MINISTERIO DE AMBIENTE Y DESARROLLO SOSTENIBLE

AUTO No.156

“Por medio del cual se requiere información adicional, dentro del trámite de sustracción temporal de un área de la Reserva Forestal del Río Magdalena, establecida por la Ley 2ª de 1959, en el marco del expediente SRF 568”

Figura 3.1. Relación de áreas solicitada en sustracción temporal

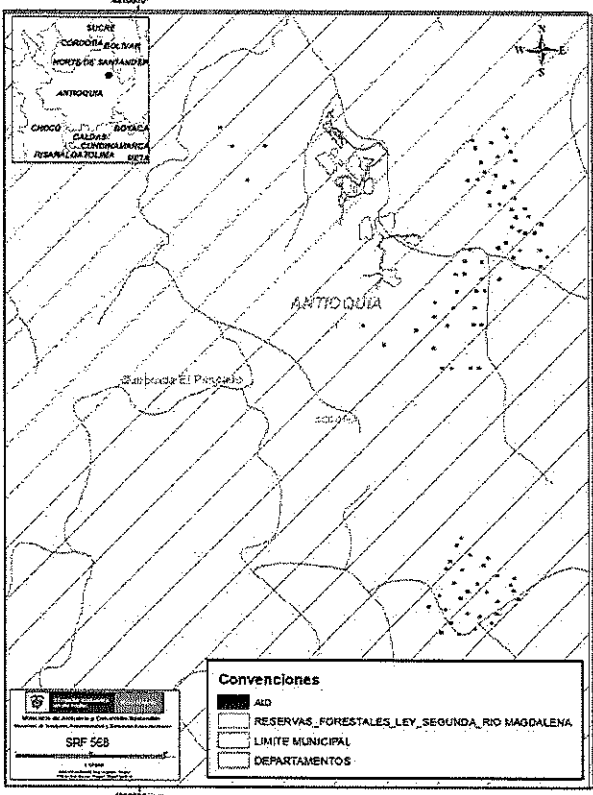
Por otro lado, una vez revisado el diseño y las dimensiones de las plataformas (7m de largo y ancho), se evidenció que el peticionario señala que "(...) las zonas de combustibles, aditivos y herramientas estarán retiradas 30m a cuerpos de agua (...)", sin embargo, al verificar el soporte cartográfico queda en evidencia que tal afirmación no tiene sustento pues algunas plataformas se encuentran en las inmediaciones de afluentes hídricos incluso a 1m de distancia (Figura 3.1). En este sentido, teniendo en cuenta que las fuentes hídricas tienen una importancia relevante dentro del área como prestadoras de servicios ecosistémicos de regulación y provisión, es necesario que el peticionario de claridad sobre la ubicación de las plataformas y de ser necesario realice los ajustes que considere pertinentes.

1. Ajustar el documento técnico, el cual deberá ser consecuente entre sus diferentes apartes, la cartografía allegada y los anexos que correspondan.
2. Aclarar la ubicación de las plataformas de perforación que se encuentra en las inmediaciones de cuerpos de agua y, de ser necesario, realizar los ajustes pertinentes.

Figura 3.2. Ventana de trabajo y tabla de atributos ArcGIS

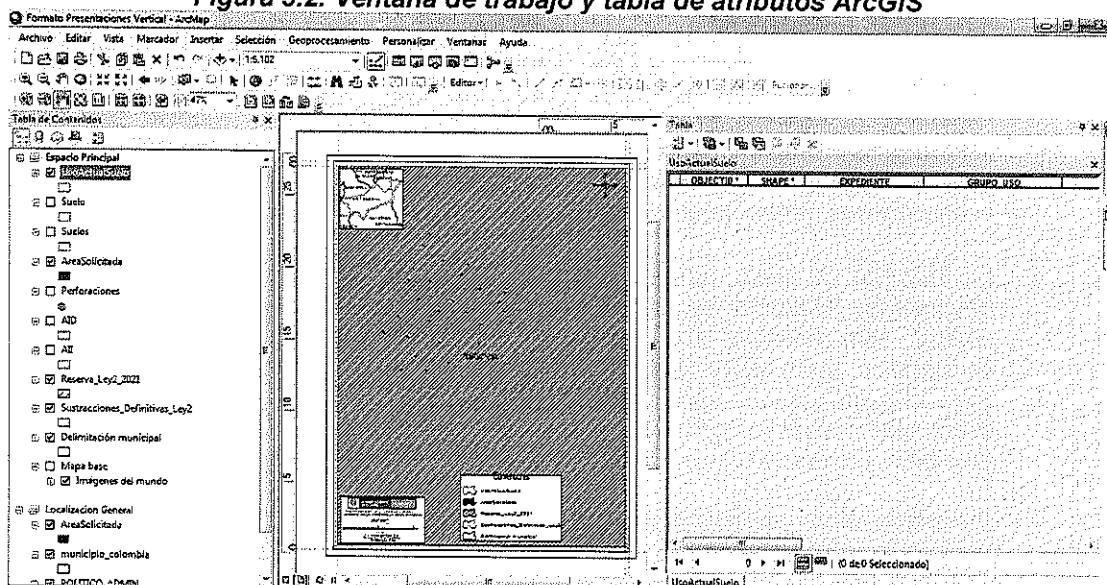
Una vez revisada la información relacionada se encontraron algunas inconsistencias. En cuanto a la geodatabase "BD_ANLA_MAGNA_NACIONAL.gdb", se identificó que relaciona shapes sin información cuyas tablas de atributos se encuentran vacías, como es el caso del grupo denominado "SUELOS" en donde los shapes "UsoActual" y "Suelo" no tienen cargada información, al igual que el grupo de shapes "HIDROGEOLOGICO", "HIDROLOGIA" y "PAISAJE".

En consideración con lo anterior, es necesario que la información cartográfica se presente en el modelo de almacenamiento (Geodatabase) estandarizado por el IGAC. Link: (<http://www.anla.gov.co/contenido/contenido.aspx?catID=1324&conID=7967>) y su contenido se ajuste a los términos de referencia de la Resolución No. 1526 de 2012, en donde se evidencie localización de las plataformas y demás obras de ser necesarias como red de accesos y caminos, área solicitada a sustraer, información geológica asociada a unidades litológicas, fallas, brechamientos, tectónicos y geomorfología, así como hidrogeología,
